Modulo per la presentazione delle osservazioni per i piani/programmi/progetti sottoposti a procedimenti di valutazione ambientale di competenza statale

ID: Codice procedura (ID_VIP/ID_MATTM):10844

Impianto per la produzione di energia elettrica da fonte eolica, costituito da 6 aerogeneratori della potenza complessiva di 37,2 MW, un sistema di accumulo da 25 MW e relative opere connesse in località "Rempillo" nel comune di Pitigliano (GR).

TESTO DELLE OSSERVAZIONI

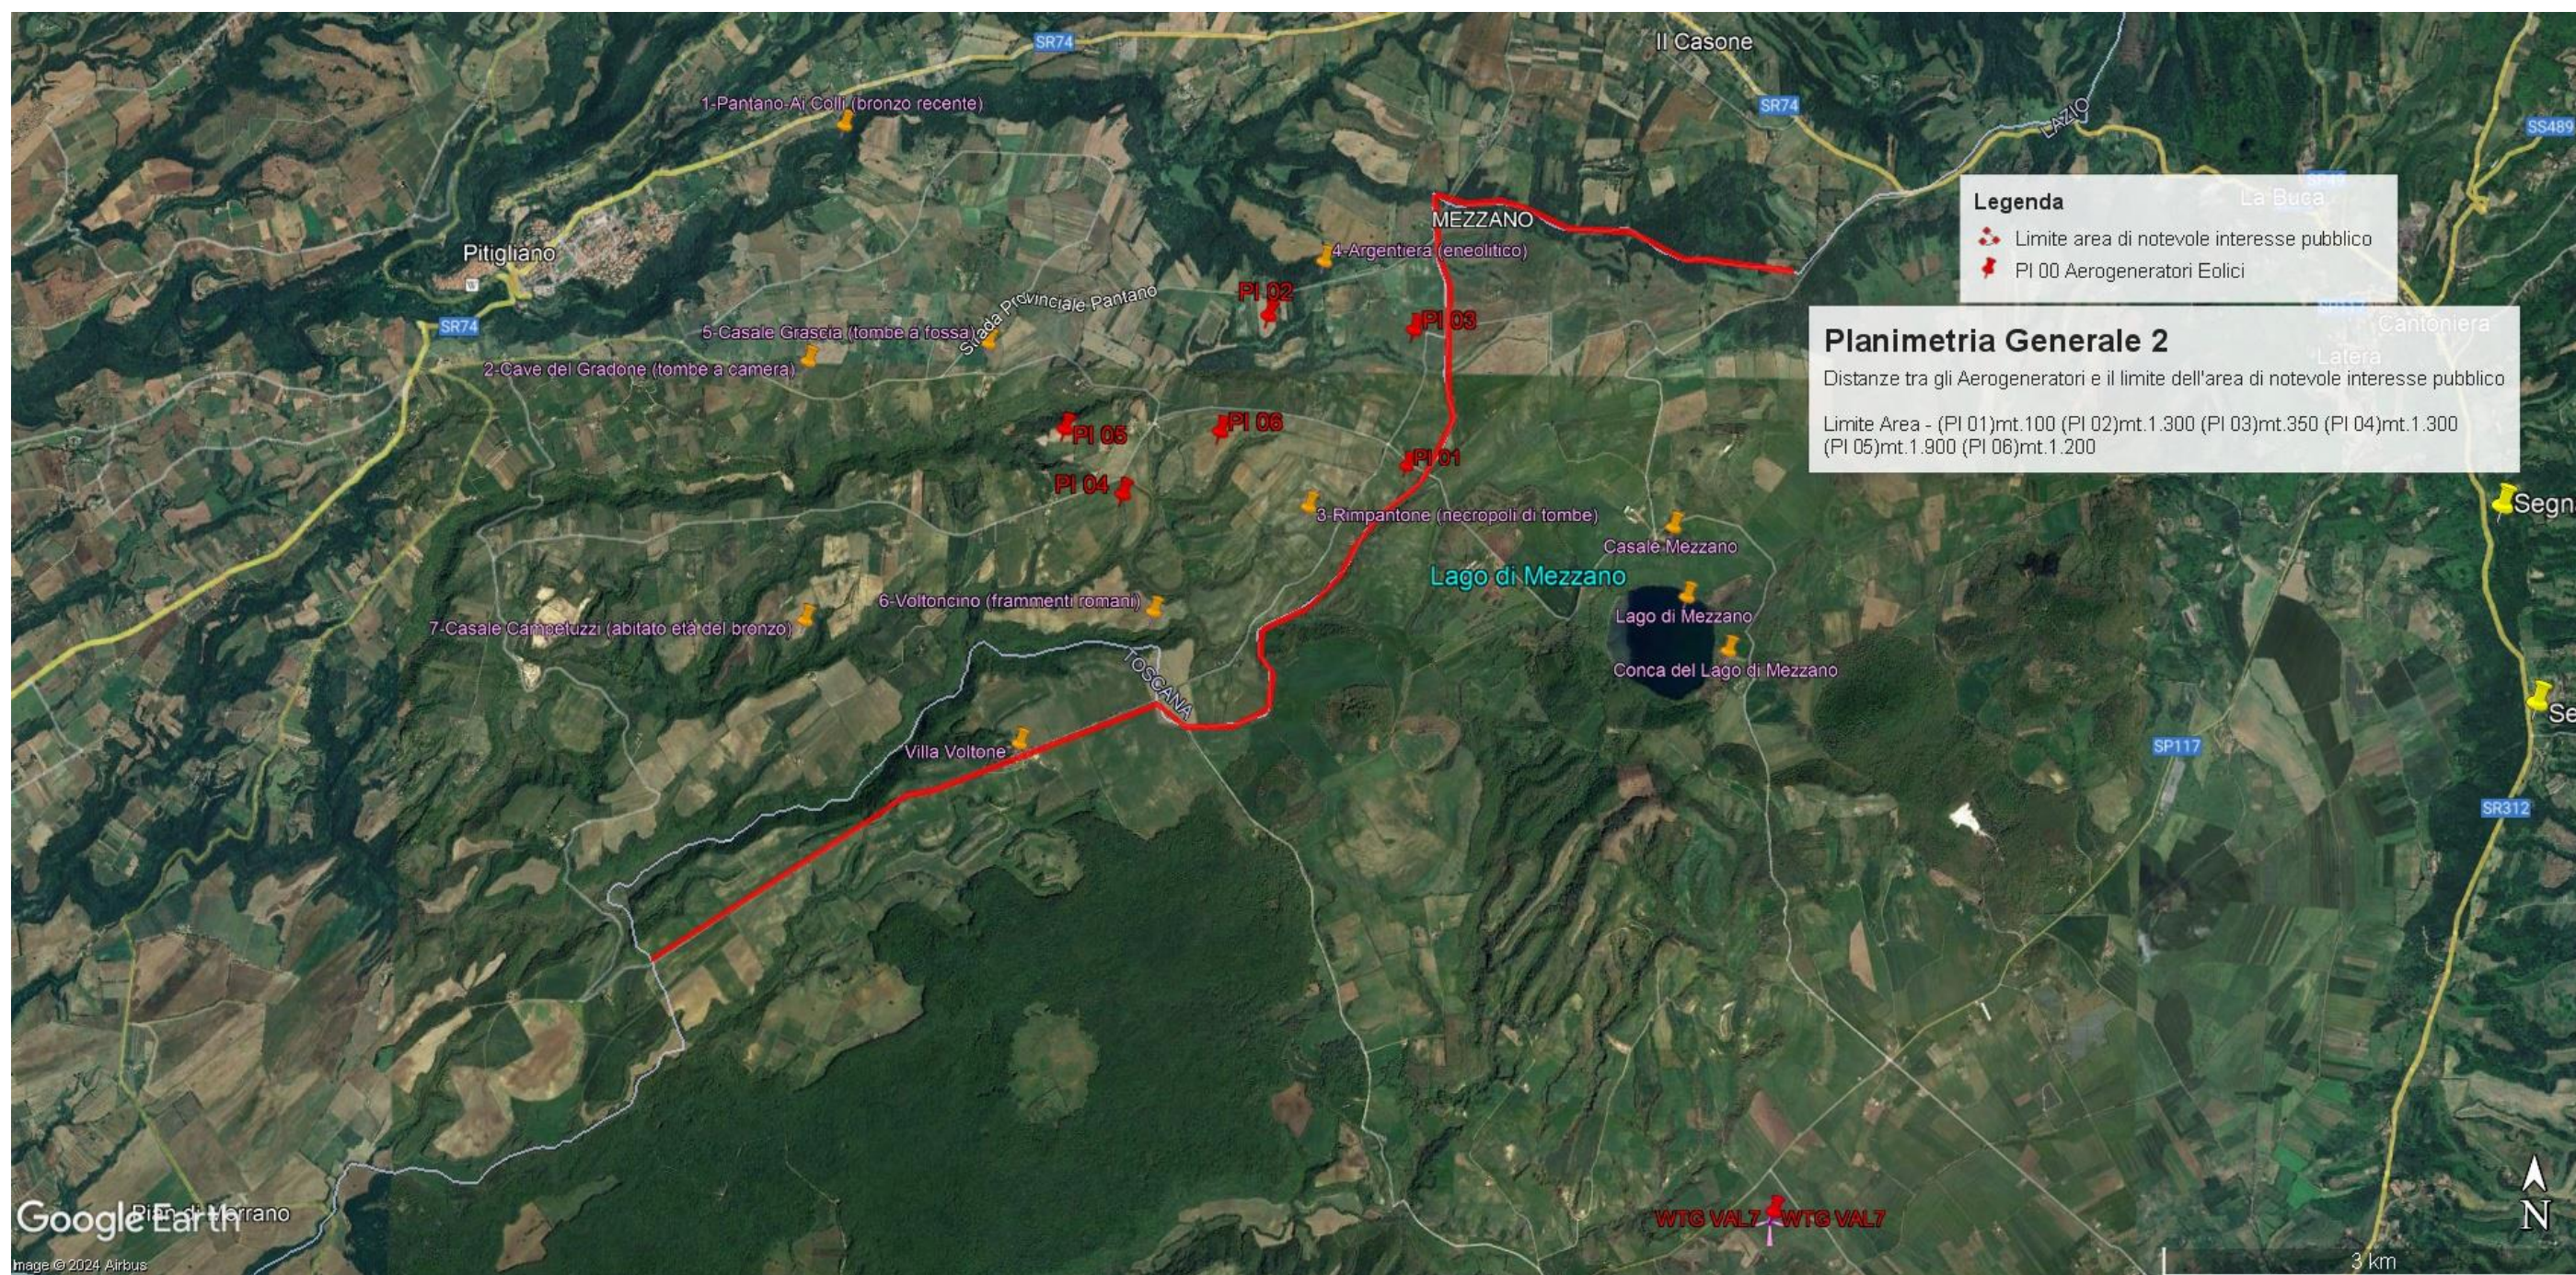
In sintesi, visti l'art. 20 comma 8 lettera c) quater del D.Lgs n 199/2021 e le Linee guida nazionali appena citate, considerato l'enorme impatto dell'impianto eolico industriale denominato "Rempillo" sulla zona paesaggistica di notevole interesse pubblico ben individuata nelle immagini n.1 e n. 2 e sui

Beni Culturali evidenziati nell' immagine n. 3 dell'Allegato alle presenti Osservazioni, per la collocazione delle pale P04 e P05 direttamente all'interno del perimetro di un'area archeologica e per gli impatti anche sull'area intermedia e vasta dei pregiati territori laziali della Tuscia settentrionale e in particolare di quelli del pitiglianese ricco di emergenze agricole, naturalistiche, storiche e archeologiche del periodo etrusco ma non solo, si chiede che venga negata l'autorizzazione all'insediamento dell'impianto eolico denominato "Rempillo".

Immagine n. 4 Situazione di saturazione da impianti FER nella provincia di Viterbo. Non sono riportati gli impianti fotovoltaici e agrivoltaici che hanno inciso per buona parte nel cumulo di impianti FER per superare già nel 2023 gli obiettivi del PNIEC assegnati alla Regione Lazio per il 20230.

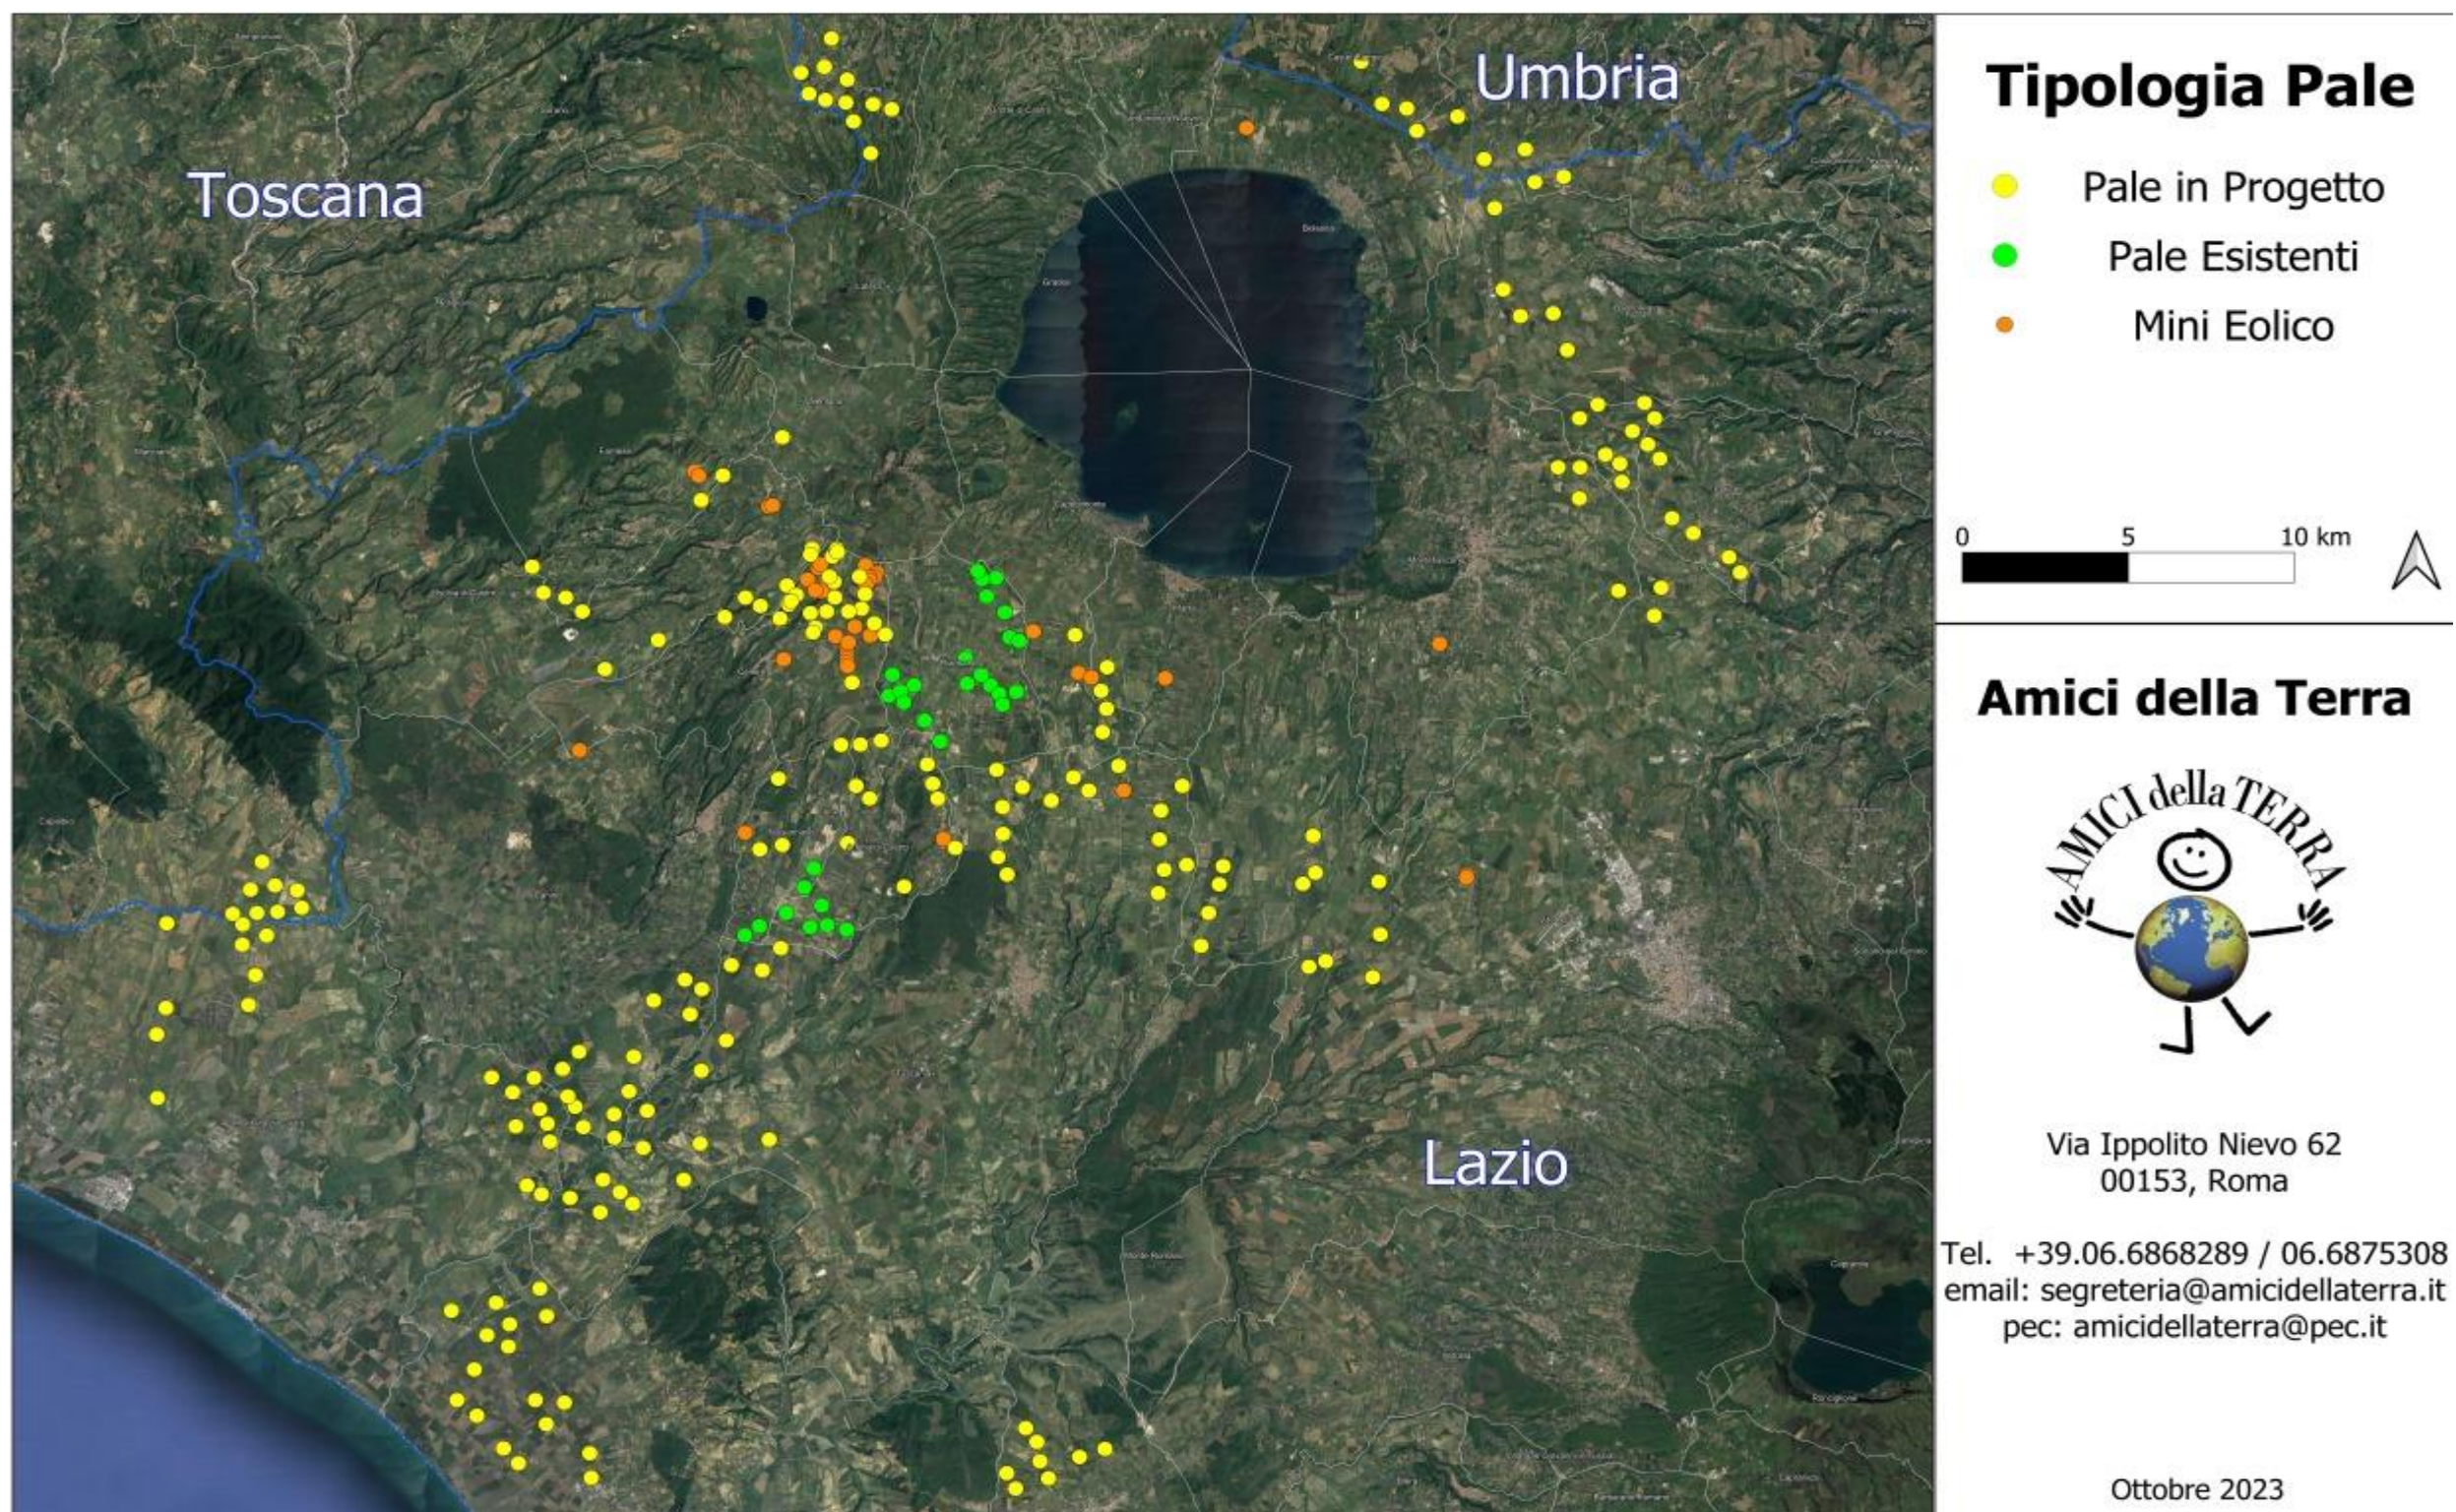
Quindi anche la Regione come Ente deputato dalla normativa nazionale a legiferare sulle aree idonee e non idonee si è espressa riguardo al fatto che abbia assolto ai doveri e alle quote stabilite dal PNIEC e in ambito regionale la provincia di Viterbo è stata quella con il più alto tasso di impianti FER tra tutte e quindi ormai satura ed il cumulo degli impianti FER installati, autorizzati e in progetto rappresenta una **elevata criticità per la sostenibilità ambientale di ulteriori eventuali iniziative.** L'impianto eolico “Rempillo” pur essendo “esterno al confine provinciale e regionale ma nelle sue immediate vicinanze (a soli 100 metri i primi due aerogeneratori) oltre ad impattare sul territorio e sulle economie di tre Comuni del Lazio (Farnese, Valentano e Latera) si trova nelle fasce di rispetto dei Beni di notevole interesse pubblico come si è evidenziate nelle Osservazioni nn. 1 e 2 e crea anche degli impatti negativi anche sui beni naturalistici come verrà dettagliato nell'Osservazione n. 4. Inoltre andrebbe a sommarsi al già enorme cumulo di impianti eolici e fotovoltaici e geotermici che già creano una elevata criticità ambientale nella provincia di Viterbo e interferiscono anche con il territorio toscano come si può vedere dalle immagini nn. 4 e 5
